VARIANTE PARZIALE N. 222 AL P.R.G.

**Classificazione idrogeomorfologica aree di cui alla D.C.C. n. 147 del 12/4/2006 e
Convenzione ARPA dell'8/11/2010: strada del Mainero n. 80, via Domus Aurea
(corso Chieri n. 178), strada val Pattonera n. 260, strada val Pattonera n. 117,
strada val Pattonera nn. 117-131 e viale Thovez n. 11**

TESTO COORDINATO - APPROVAZIONE

Relazione illustrativa

N/4

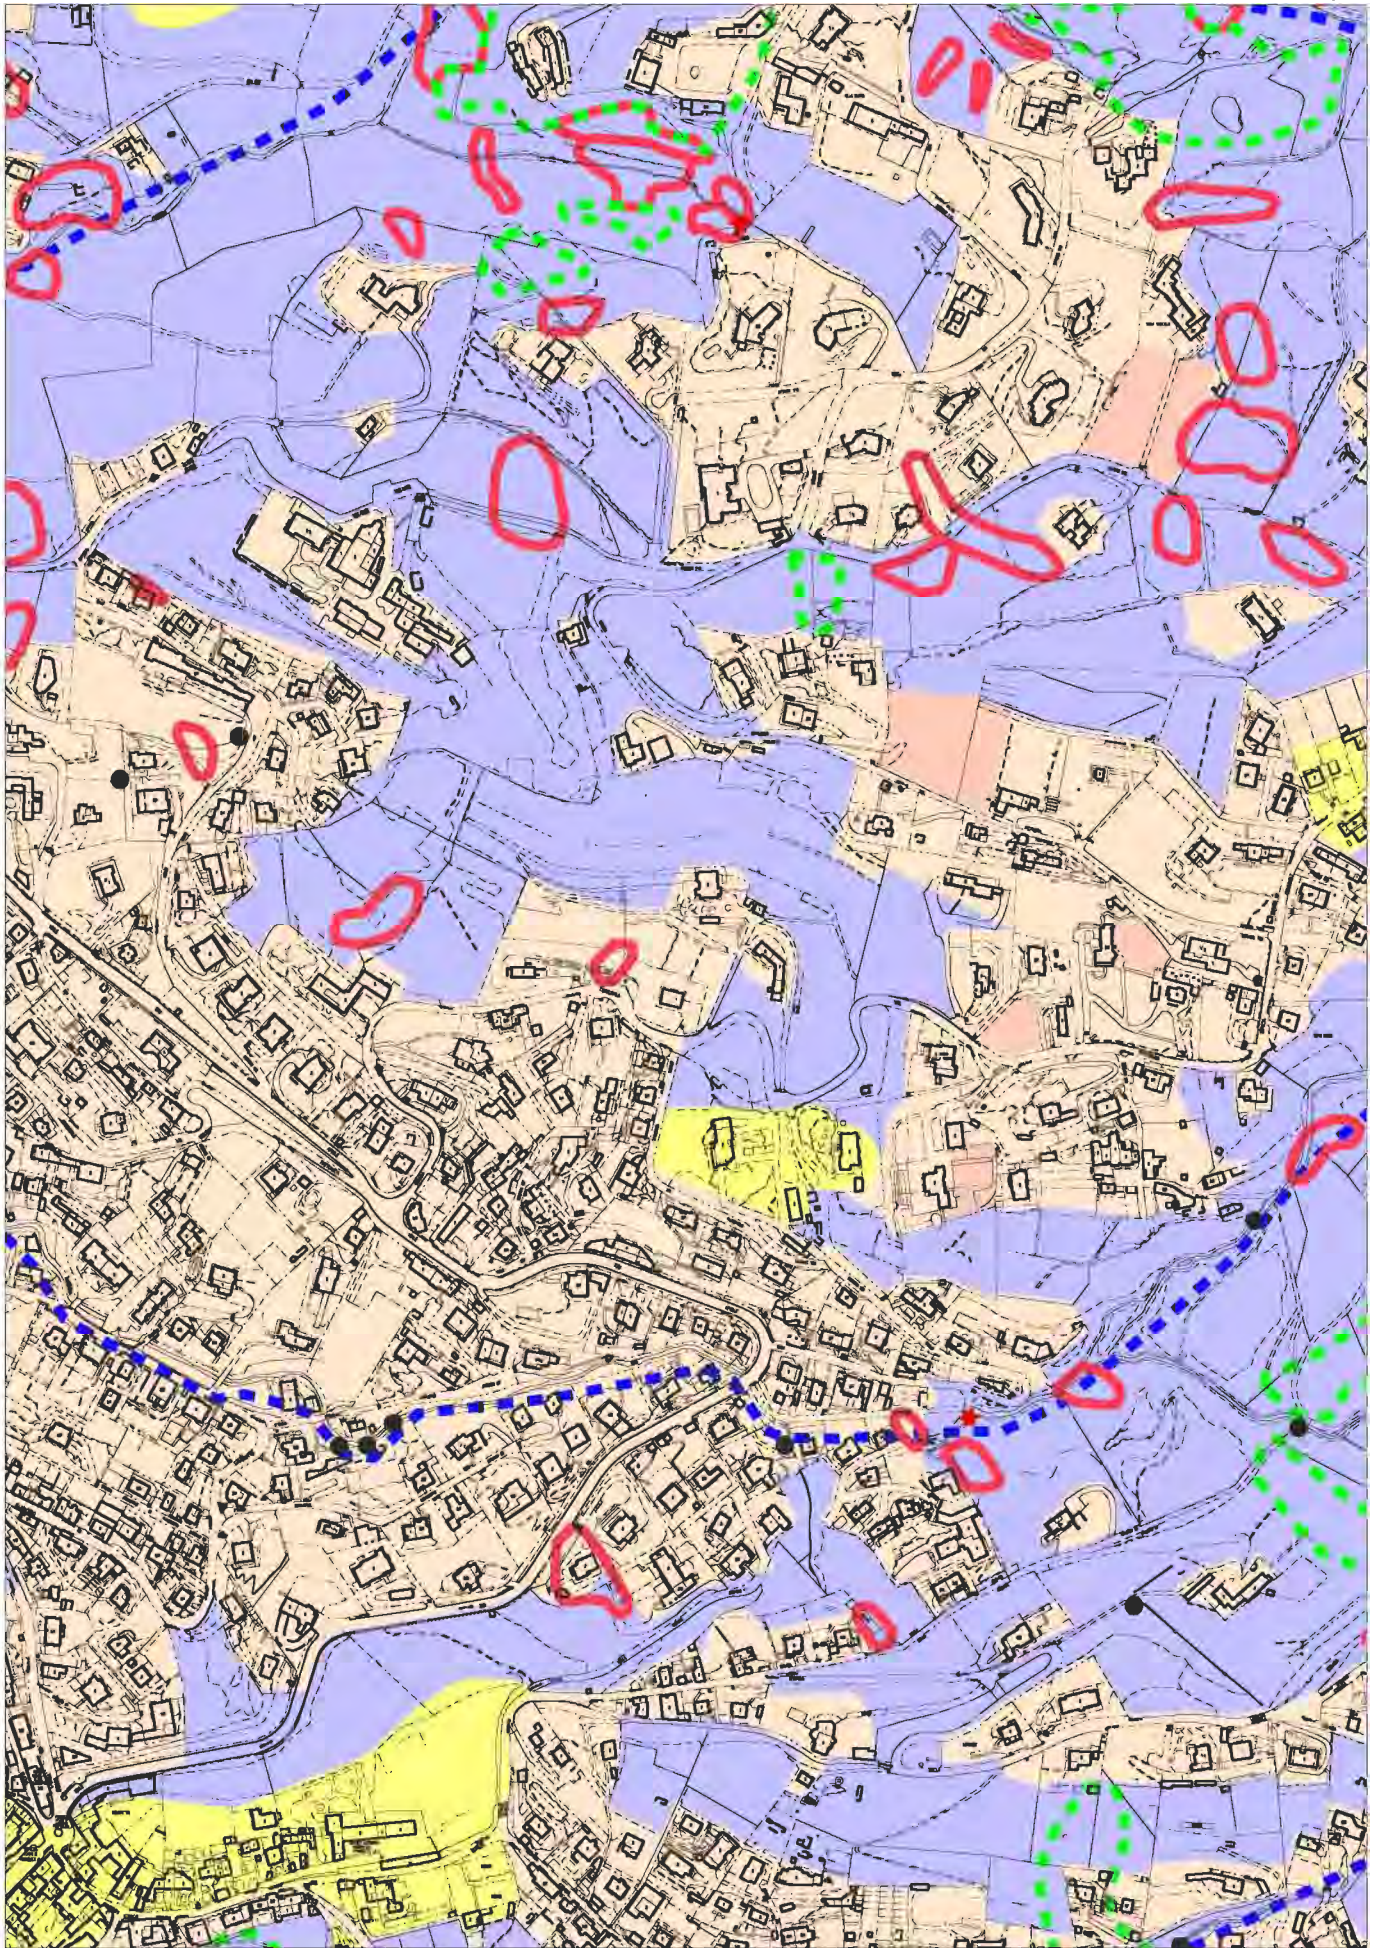
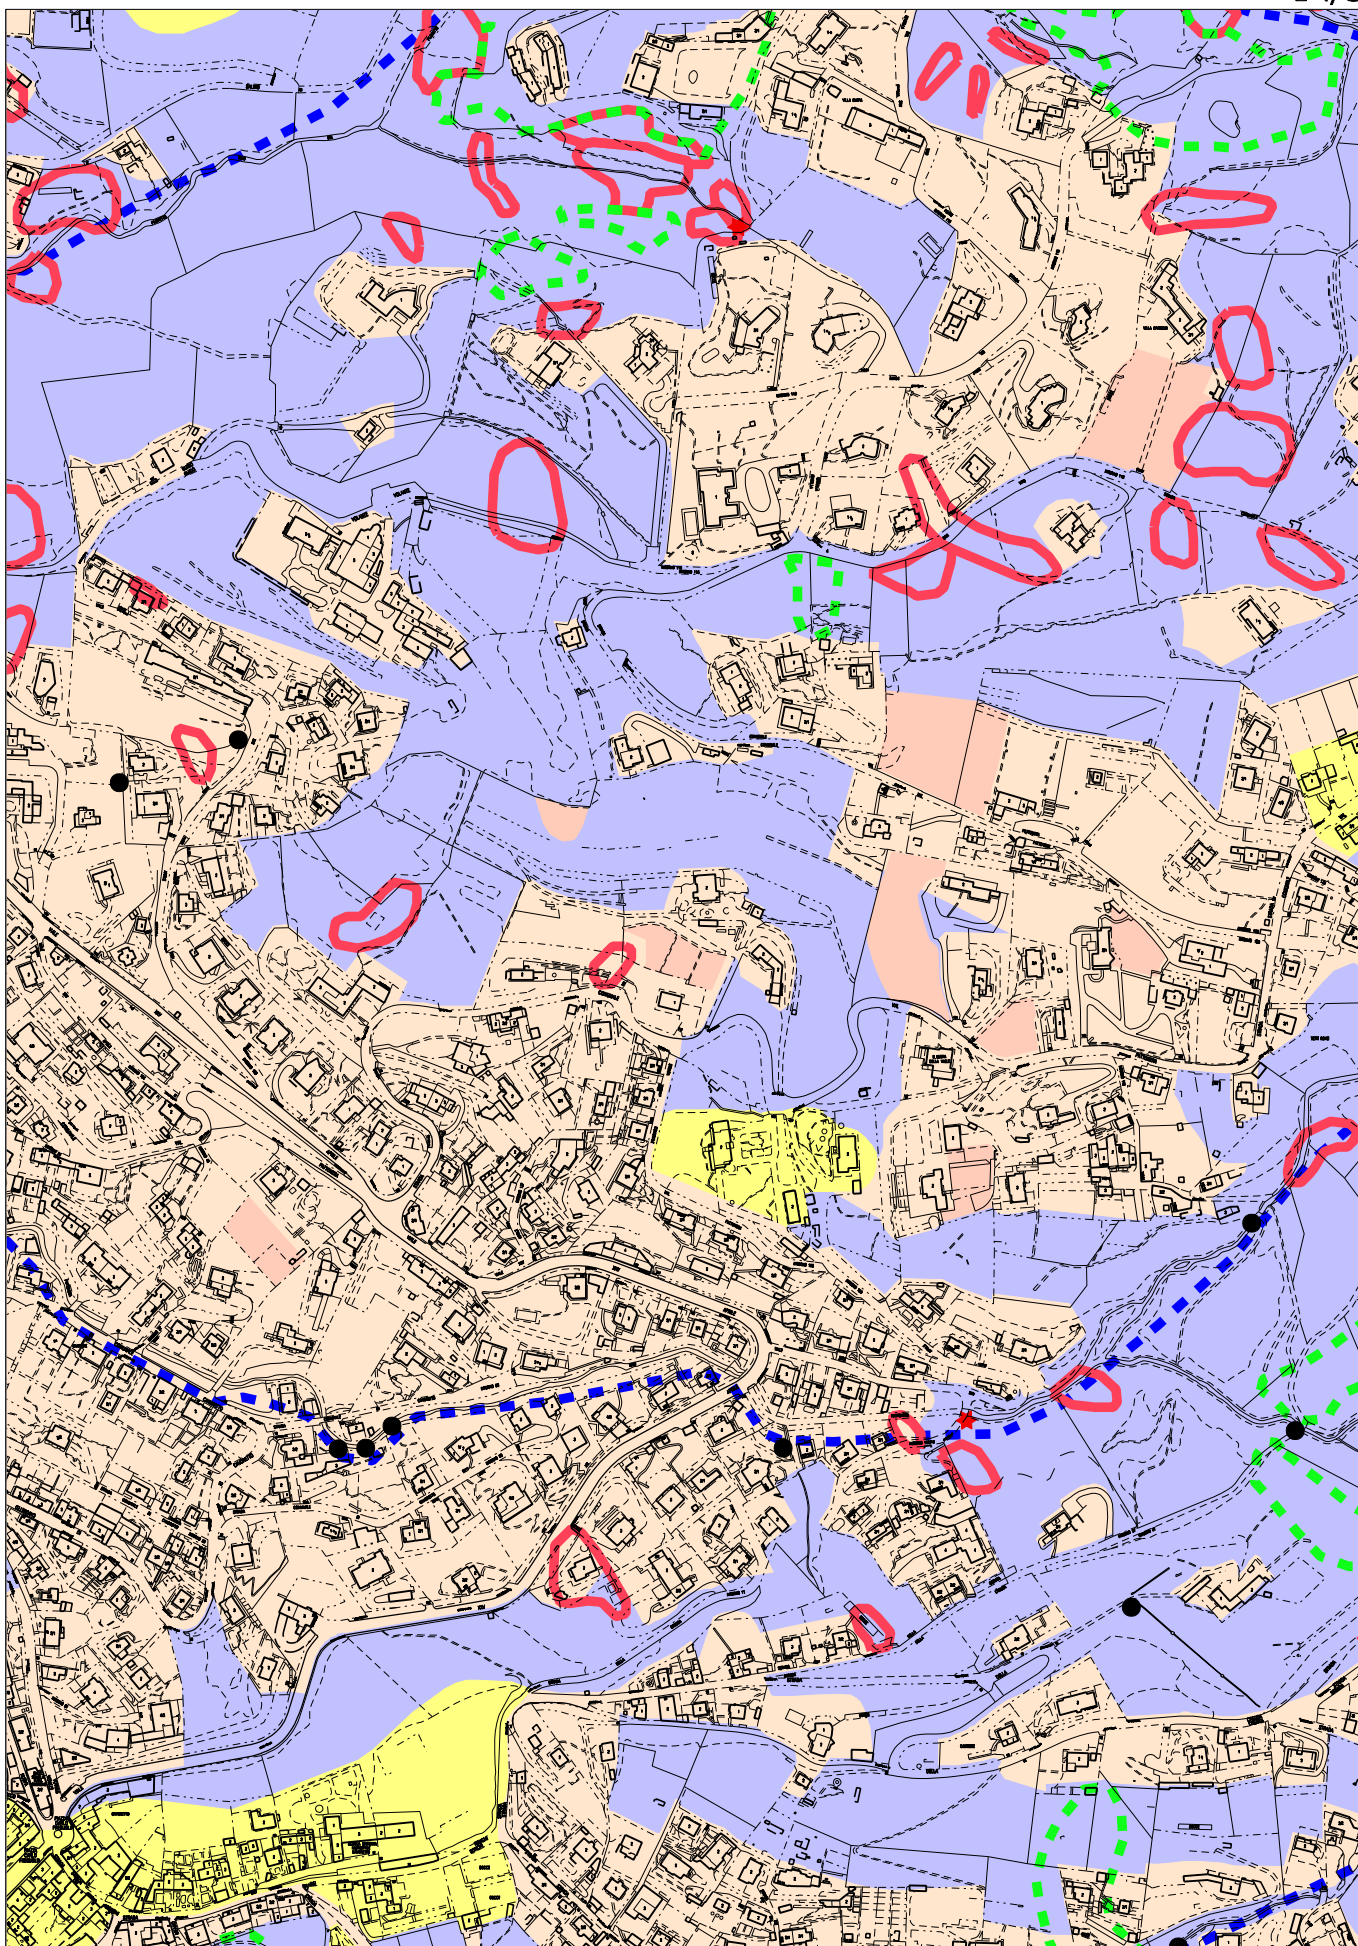
“Esaminata la richiesta avanzata e la relativa documentazione allegata, trasmesse a integrazione della precedente documentazione, si ritiene che la proposta di inserimento nella sottoclasse IIIb2(C) dell’area perimetrata nella tavola allegata alla relazione tecnica sia coerente con i criteri della variante n. 100 al P.R.G. e con i contenuti della Circolare 7/LAP. La delimitazione della porzione di area per la quale era stata proposta la sottoclasse IIIb2(C) è stata puntualmente verificata con il geologo incaricato dalla proprietà nel corso del sopralluogo effettuato congiuntamente. In tale sede sono state altresì verificate e modificate le delimitazioni delle rimanenti porzioni classificate nelle sottoclassi IIIa e IIIb3.”.

Pertanto, la modifica dalla Sottoclasse IIIb3 (C) alla Sottoclasse IIIb2 (C) interessa parte dell’area oggetto di osservazione per una superficie pari a 1.368 mq circa.

O/4

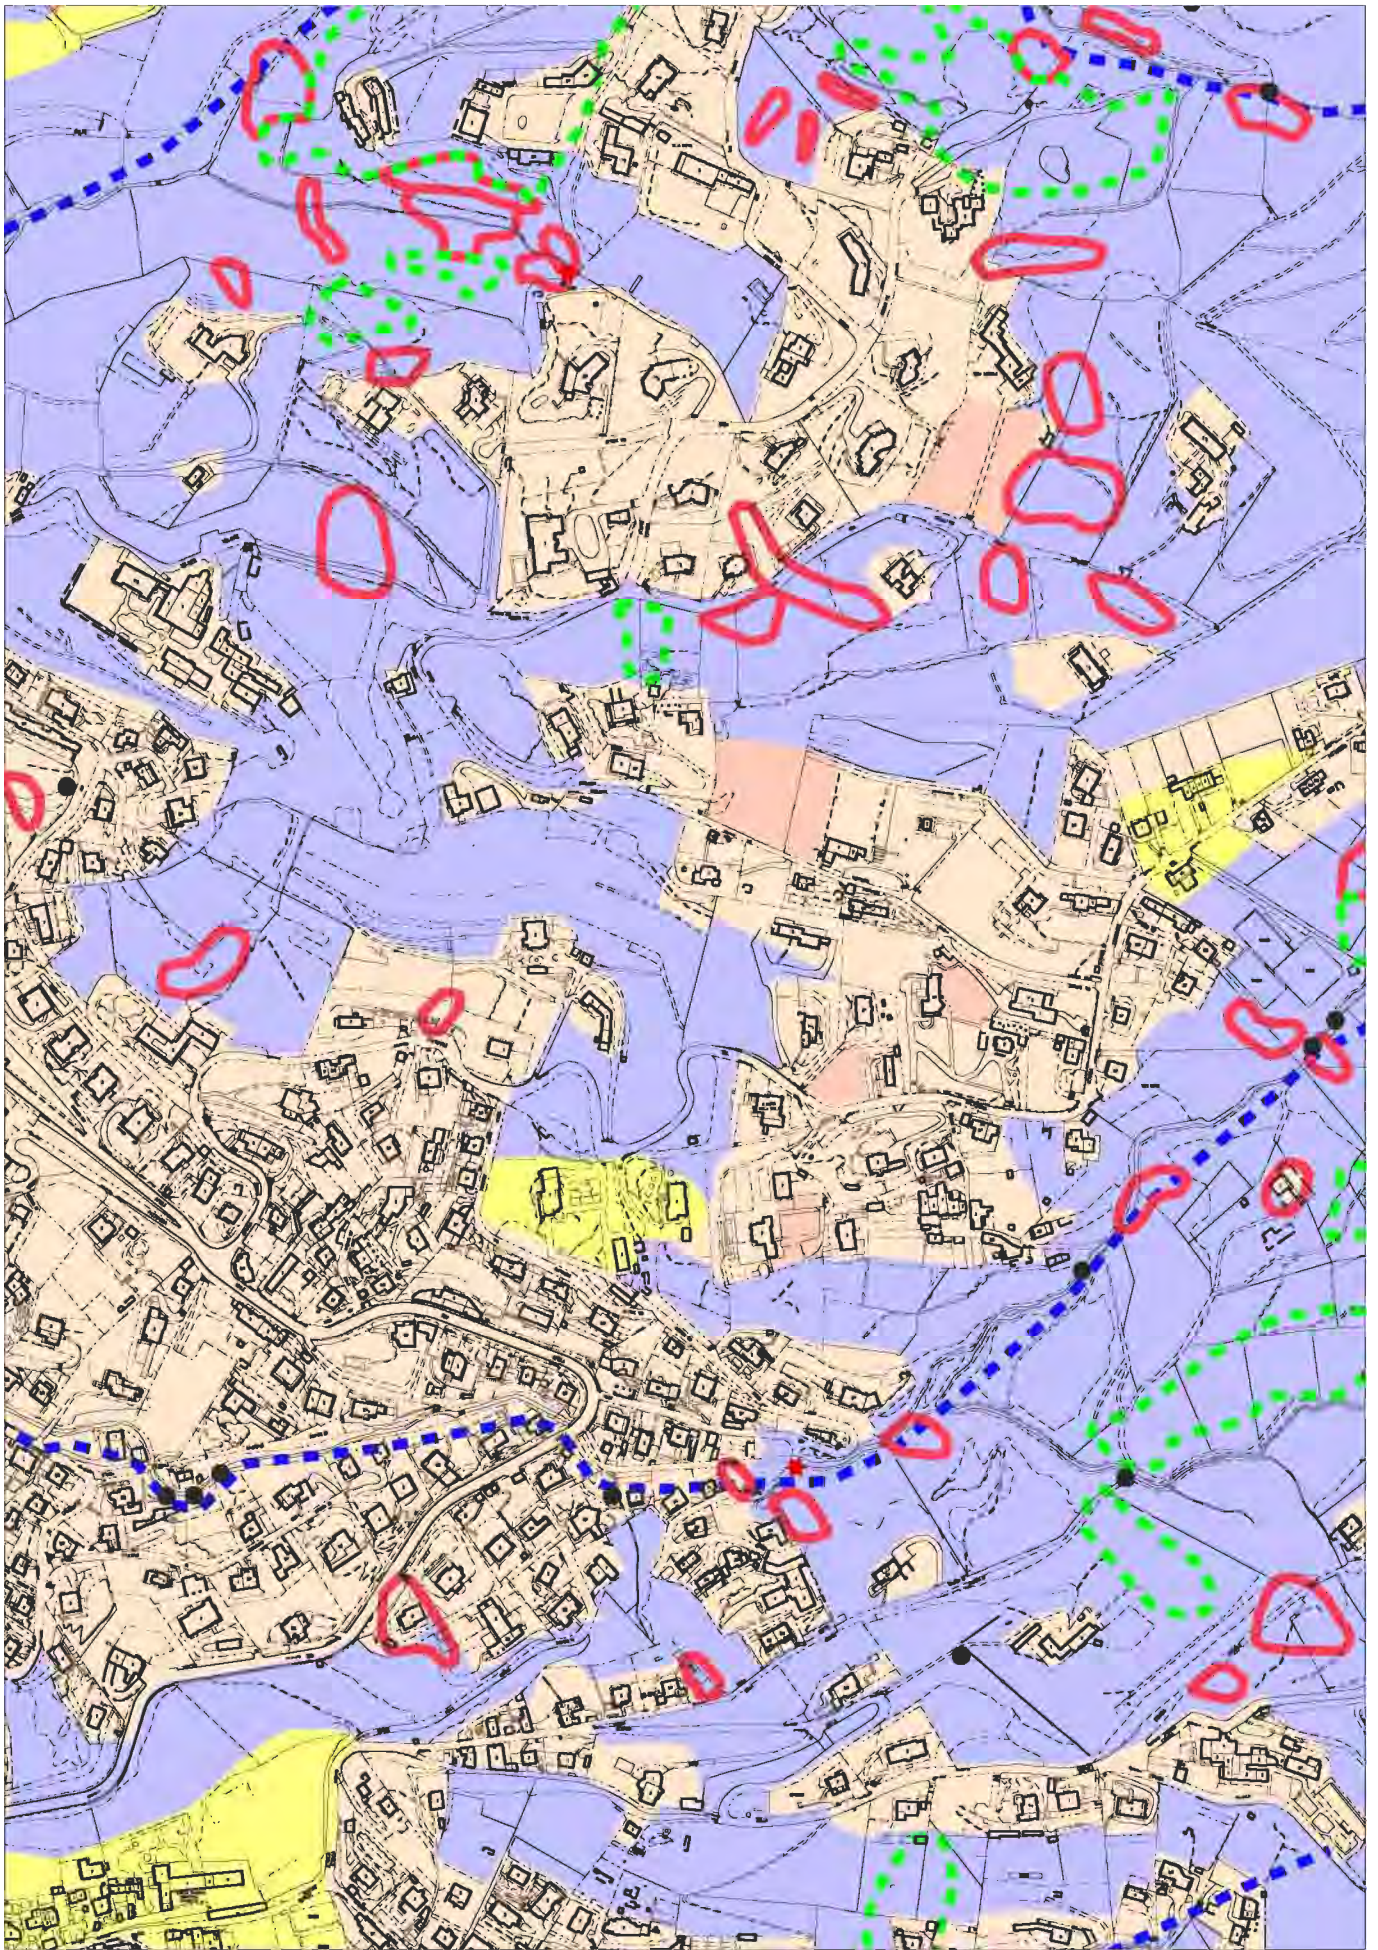
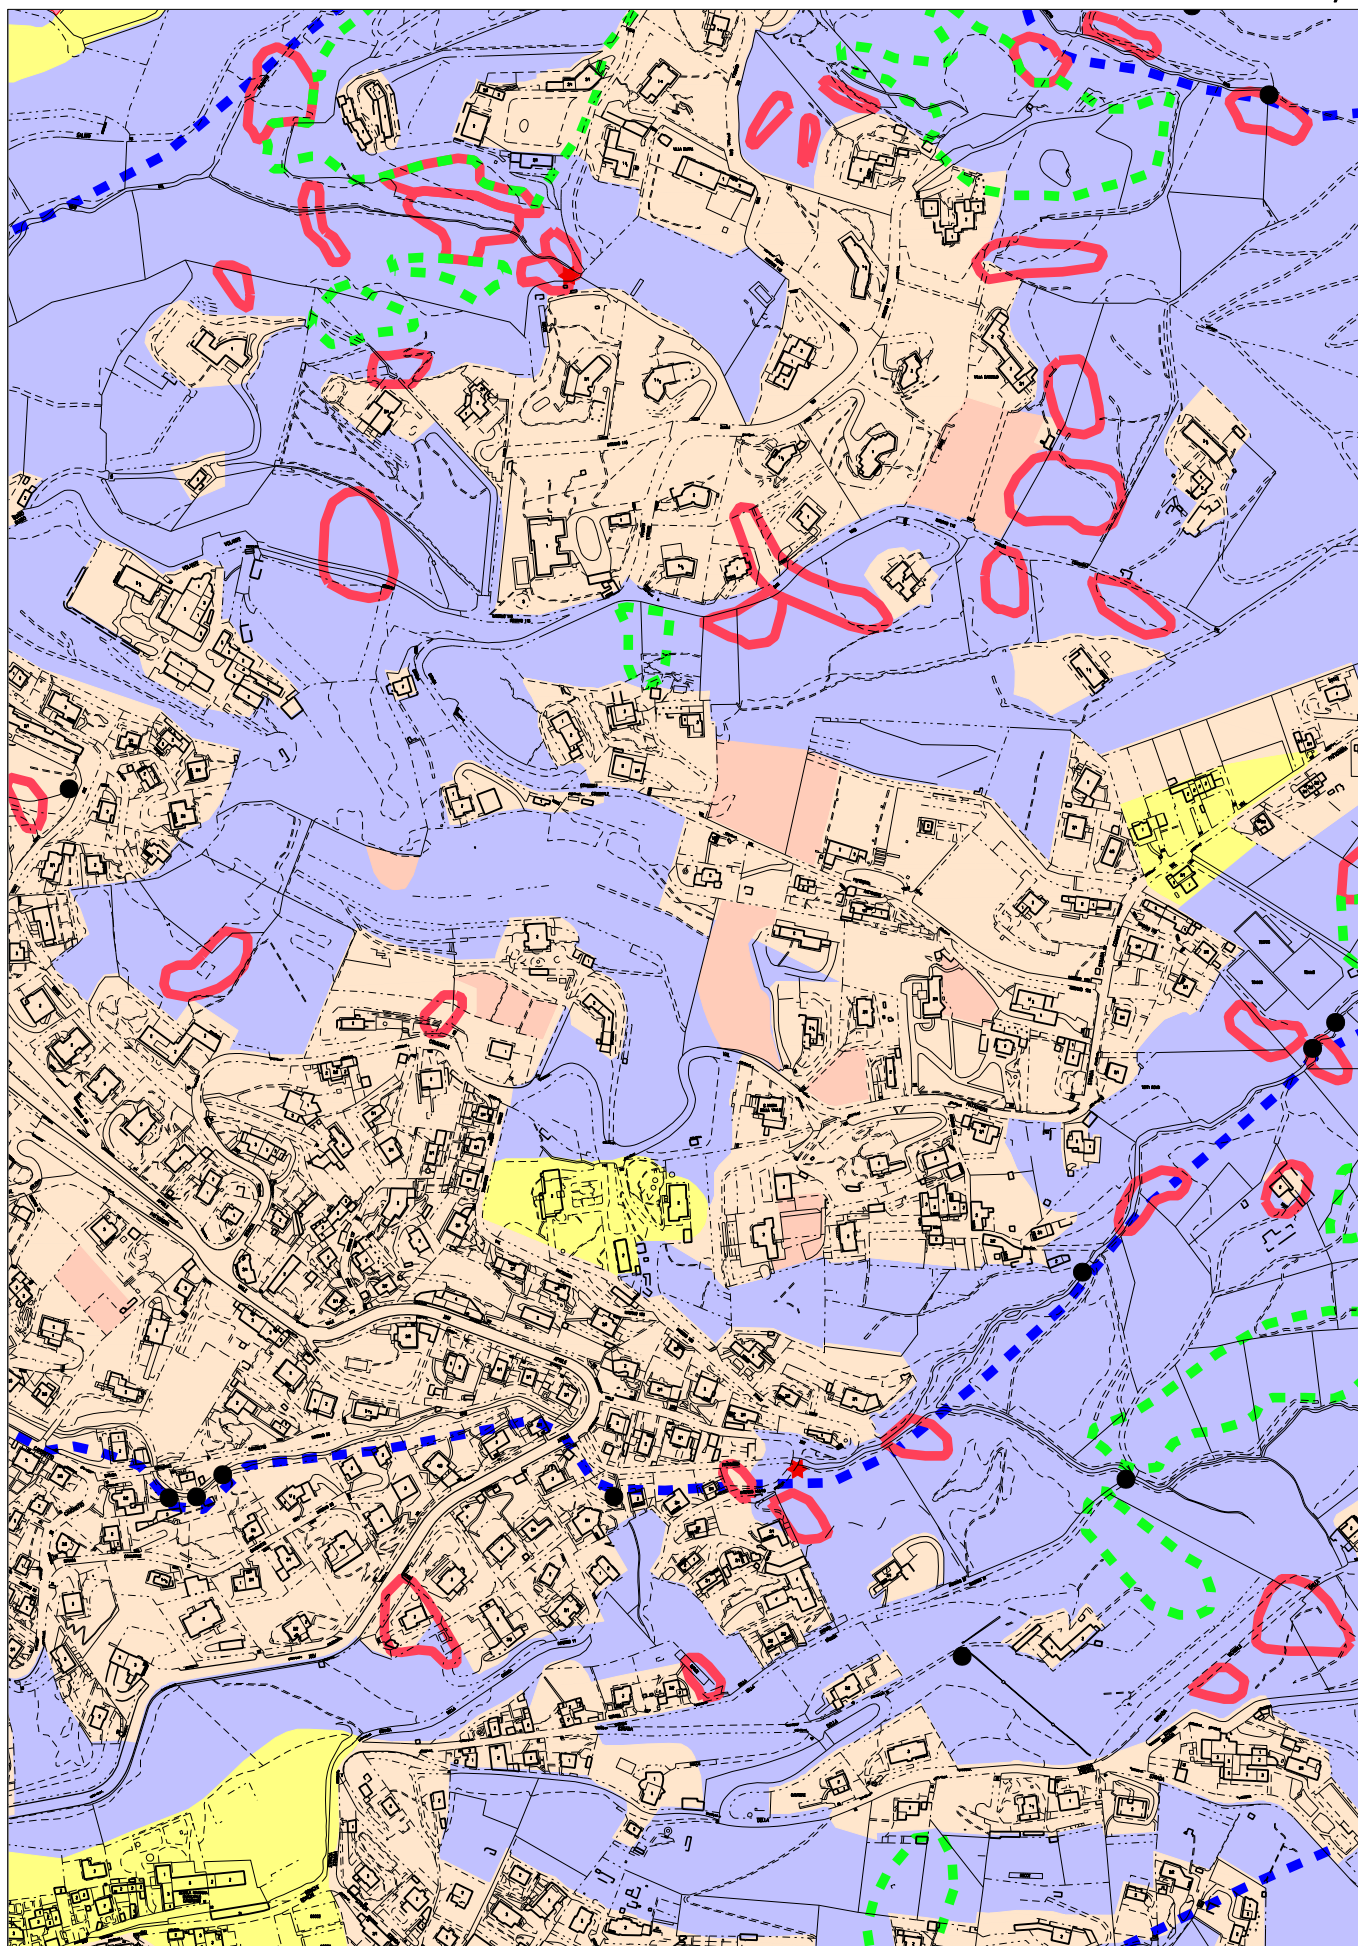
“Esaminata la richiesta avanzata e la relativa documentazione allegata, trasmesse a integrazione della precedente documentazione, si ritiene che la proposta di inserimento nella sottoclasse IIIb2(C) delle due porzioni di area, perimetrata nella tavola allegata alla relazione tecnica a firma del geologo incaricato dalla proprietà, sia coerente con i criteri della variante n. 100 al P.R.G. e con i contenuti della Circolare 7/LAP. Nel Progetto Preliminare tali porzioni ricadevano una nella sottoclasse IIIa, l’altra per la maggior parte in sottoclasse IIIa e per la restante parte in sottoclasse IIIb3. Tali delimitazioni sono state puntualmente verificate nel corso del sopralluogo effettuato congiuntamente.”

Pertanto, la modifica dalla Sottoclasse IIIa (C) e dalla Sottoclasse IIIb3 (C) alla Sottoclasse IIIb2 (C) interessa parte dell’area oggetto di osservazione per una superficie pari a 4.239 mq circa.

- E) Strada Val Pattonera n. 117-131 – Modifica dalla Sottoclasse IIIa (C) e dalla Sottoclasse IIIb3 (C) alla Sottoclasse IIIb2 (C) per una superficie pari a 4.239 mq circa.
- F) Viale Thovez n. 11 – Modifica dalla Sottoclasse IIIb3 (C) alla Sottoclasse II1 (C) per una superficie pari a 17.544 mq circa.
